伊方原発3号炉運転差止仮処分命令申立事件への意見書

2016年10月24日

## 繰り返し地震に対する安全性を確保していない耐震基準

参考図 1 蒸気発生器の構造概念

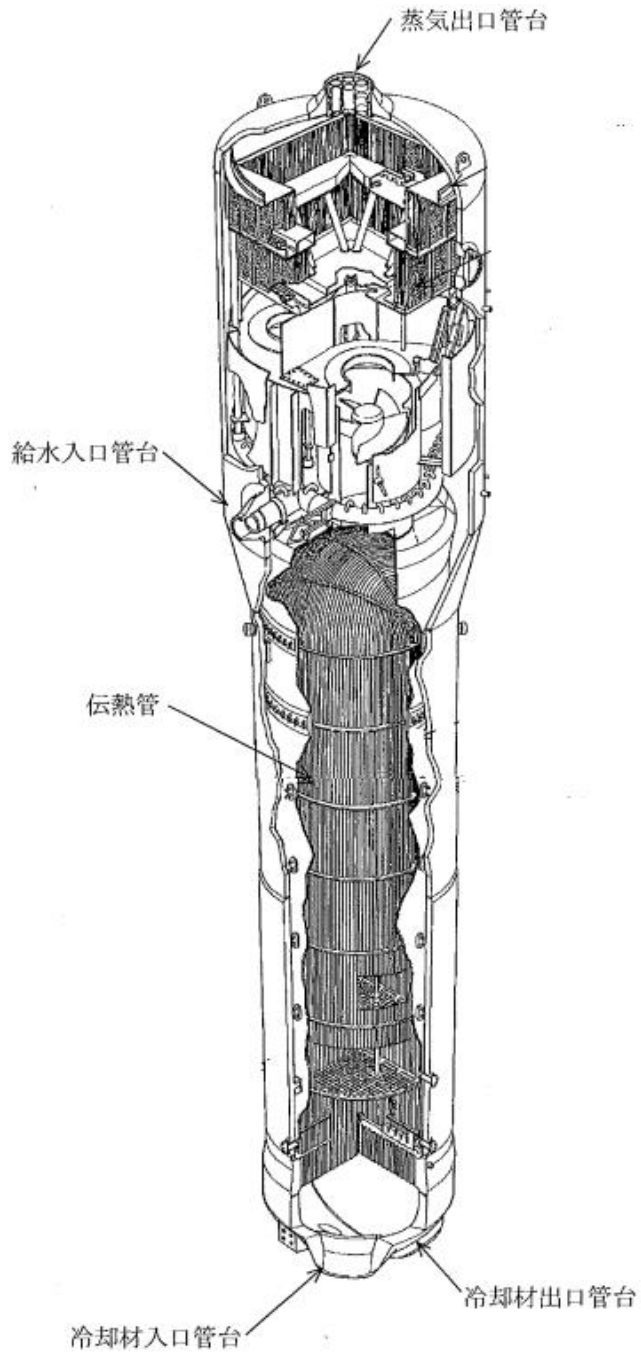
蒸気発生器伝熱管(後掲の参考図1)の基準地震動 $S_s$ による1次応力(膜応力+曲げ応力)の発生値は440MPaである。この値は、 $S_s$ に関する評価基準値481MPaを満足しているが、弾性設計用評価基準値263MPaを約1.7倍上回っている。これは、伝熱管は $S_s$ に対して弾性設計がなされていないことを示すものであり、弾性範囲を超えて塑性域に入り塑性変形が生じている可能性がある。(もし四国電力が弾性範囲に留まっていると主張するのであれば、詳細な解析評価結果の提示を求める。)

塑性変形した状態では、材料のマイクロ組織に転位(結晶格子欠陥)が生じており、そこに再度の基準地震動あるいはそれ未満でも激しい地震動に見舞われて大きな応力変動が生じると、転位の蓄積とそれに伴うひずみの増加といった材料組織の変化が進行して、伝熱管の健全性に悪影響を及ぼすおそれ

蒸気発生器の伝熱管は原子炉冷却材圧力バウンダリ機能<sup>7</sup>という重要な安全機能を有する。伝熱管は蒸気発生器 1 台あたり約 3380 本、3 台合計で約 1 万本に達する。地震は全蒸気発生器にほぼ同等の外力を与えて共通要因故障を生じる事象であるので、地震時には複数の蒸気発生器でほぼ同時に複数の伝熱管が破損するおそれがある。伝熱管はその 1 本でも著しく破損すると、原子炉冷却材圧力バウンダリが破れて 1 次冷却材が 2 次冷却系に流出する原子炉冷却材喪失事故になり、しかも 2 次系配管が原子炉格納容器を貫通しているため、1 次冷却材に含まれている放射性物質が主蒸気逃し弁などを通じて直接大気中に放出され、周辺の公衆に放射線被ばくを与えることになる。

繰り返し地震のもとでの伝熱管の定量的な変形挙動を明らかにして健全性の有無を評価するには、実機の実機データと構造データ及び地震動による床応答スペクトルに対する詳細な弾塑性解析が必要である。

参考図 2 加圧器の構造概念

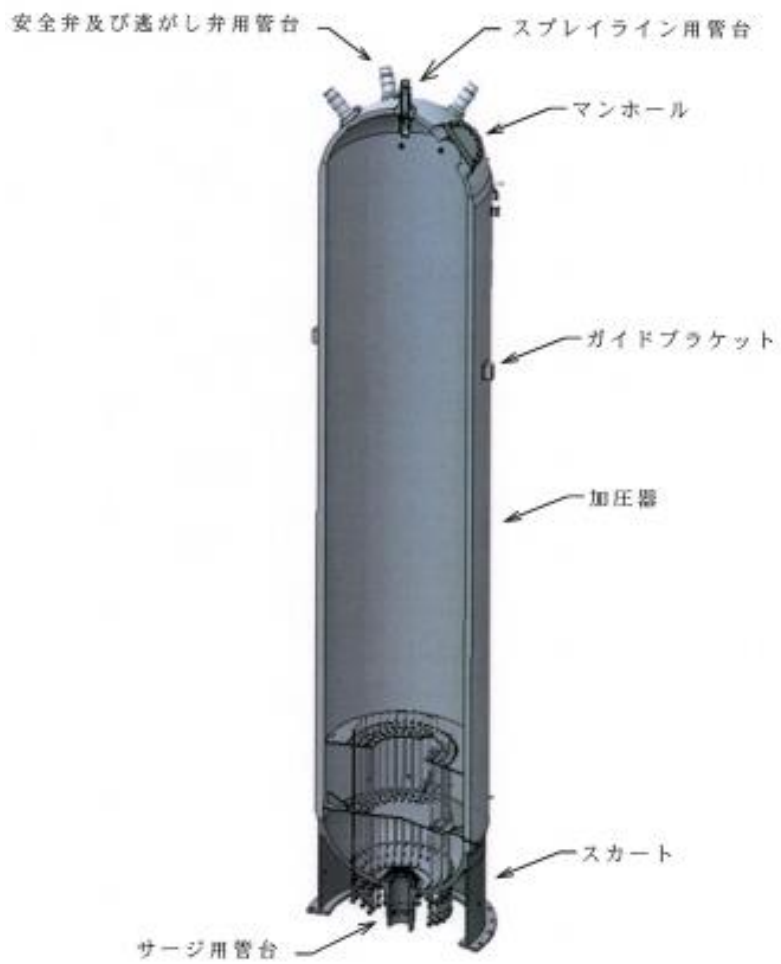
加圧器スプレイライン用管台(セーフエンド) (参考図2の上方) を例にとると、この箇所の  $S_s$  に対する1次+2次応力の発生値は332MPaであり、評価基準値339MPaにきわめて近いこともあってか、簡易弾塑性解析による疲労評価が実施されている。その結果、疲労累積係数が0.794であり、評価基準値1に対する余裕が約0.2と非常に小さい。疲労累積係数は、「応力振幅による疲労損傷度の和」として定義されている量である。従って、再度  $S_s$  規模の繰り返し地震に見舞われると、その分の疲労損傷度が加わるので、疲労累積係数が増加して評価基準値1を超えて低サイクル疲労により健全性が損なわれる可能性がある。

参考図3 1次冷却系の構成概念

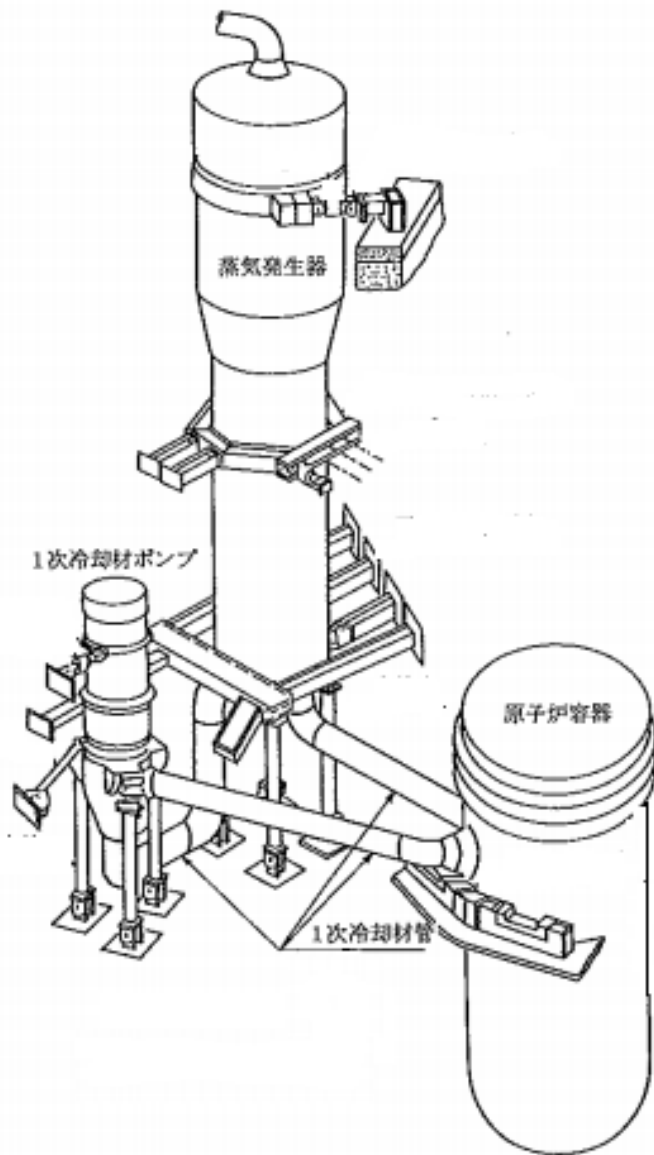
1次冷却材管3B安全注入管台及び1次冷却設備配管本体(参考図3に1次冷却材管を示すが、安全注入管台の取付位置、配管本体の最大疲労箇所は非公開扱いのため明示できず)についても、疲労累積係数が0.5を超えていることから、やはり  $S_s$  規模の繰り返し地震に見舞われると、健全性が損なわれるおそれがある。
